Oggetto: GEO NOVA S.p.A. – Discarica per rifiuti non pericolosi ubicata in loc. Siberie nel Comune di Sommacampagna (VR). *Progetto degli interventi per il completo ripristino delle funzionalità dell'impermeabilizzazione della discarica - Autorizzato con DGRV n. 332 del 06 marzo 2012.*
Esiti del sopralluogo effettuato il 15/05/2012.

RILIEVO FOTOGRAFICO
RECUPERO AMBIENTALE DELL'EX CAVA SIBERIE
GEO NOVA S.P.A. - LOC. SIBERIE – SOMMACAMPAGNA (VR)
SOPRALLUOGO DEL 15/05/2012

SPONDA LATO SUD-OVEST

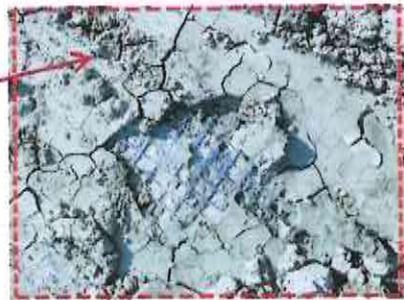
In data 15/05/2012 sono iniziati i lavori di ripristino della sponda lato Sud-Ovest; nella mattinata erano stati rimossi i teli in HDPE ed al momento della visita erano in corso le operazioni di asportazione dell'argilla di impermeabilizzazione franata.

Come riportato dai tecnici presenti al sopralluogo, le operazioni di rimozione dell'argilla ammalorata risultavano in via di ultimazione, cioè era stato raggiunto il "*terreno naturale (alluvioni ghiaioso sabbiose)*" posto alla base dello strato di argilla, come previsto al punto 6 dell'All. A della DRGV n. 332 del 06 marzo 2012.

17

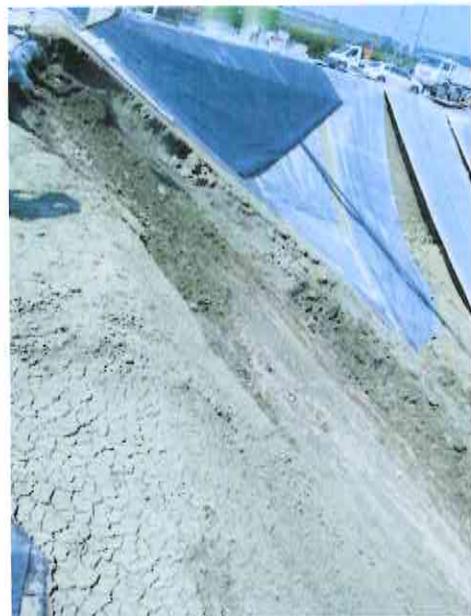
Come si evince dalla foto 17, l'esame visivo del piano di posa dell'argilla evidenzia la presenza di materiale apparentemente rimaneggiato e non di terreno naturale (alluvioni ghiaioso sabbiose), dato confermato anche dal geom. Gaspari.

Nel corso del sopralluogo è stato inoltre chiesto al sig. Faccincani di provvedere, non appena possibile, a eseguire la misura dello spessore dello strato di argilla di impermeabilizzazione in prossimità del punto individuato nella foto 17 (parte alta della sponda), poiché (anche se vicini al punto in questione) la prospettiva sembrava restituire uno spessore inferiore.

Nelle foto 18 a) e 18 b) è evidente lo stato in cui si trovava l'argilla ammalorata, la quale appare completamente imbibita, presentando un aspetto quasi liquido; risulta visibile, inoltre, la superficie lungo la quale si è probabilmente verificato lo scivolamento dell'impermeabilizzazione.

SCIVOLAMENTI LATO OVEST DISCARICA – LOTTO 1°

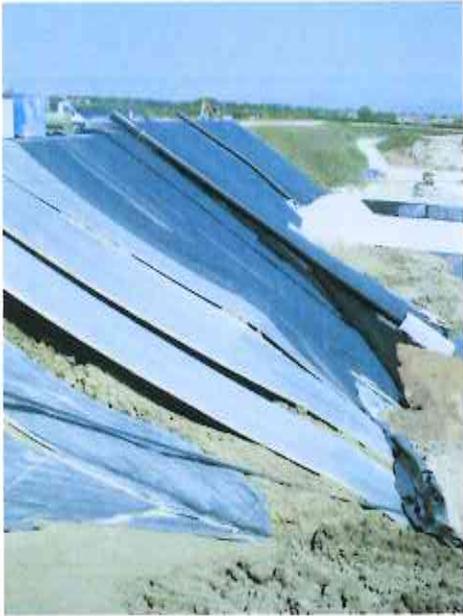
Questi ammaloramenti erano compresi tra gli **scivolamenti di entità più modesta e limitata risalenti all'estate del 2011** come riportato nel Progetto di ripristino presentato dalla ditta in data 21.10.2011 Prot. ARPAV n. 121310 e sulla base del quale è stata approvata la DGRV n. 332 del 06 marzo 2012. Dal rilievo fotografico è evidente l'entità del fenomeno gravitativo che ha coinvolto tutta l'impermeabilizzazione. In Foto 21 è visibile la

realizzazione di un'opera di consolidamento al piede della sponda e che si estende per tutto il lato in frana fino al lotto 2°.

FOTO REALIZZATA DURANTE IL SOPRALLUOGO DEL 28.03.2012

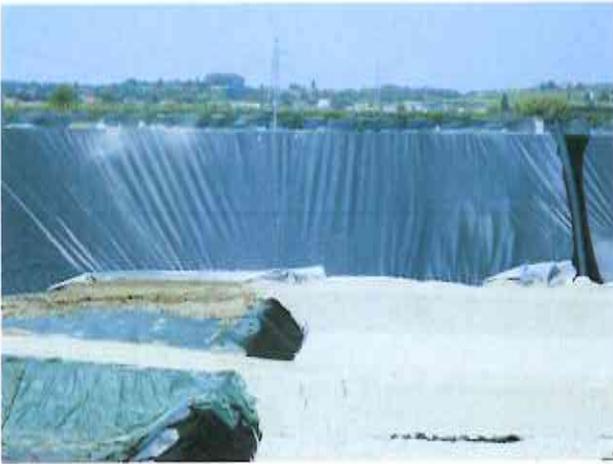
Come riferito dal geom. Gaspari, i collassamenti dell'impermeabilizzazione della sponda ovest Lotto 1° così come quelli evidenti, anche se ancora coperti dai teli di HDPE, in corrispondenza del Lotto 2°, sono conseguenti alla realizzazione del diaframma in Jet-Grouting a causa delle notevoli pressioni alle quali è stata iniettata la miscela cementizia. Nella foto 30 è visibile come lo scivolamento dell'argilla di impermeabilizzazione abbia causato l'incurvatura della tubazione predisposta all'aspirazione del percolato. In realtà evidenze degli scivolamenti dell'argilla di impermeabilizzazione erano state già riscontrate durante il sopralluogo eseguito da tecnici ARPAV il 28/03/2012 (cioè precedentemente all'inizio dei lavori di Jet-Grouting), come risulta evidente dalla foto 25.
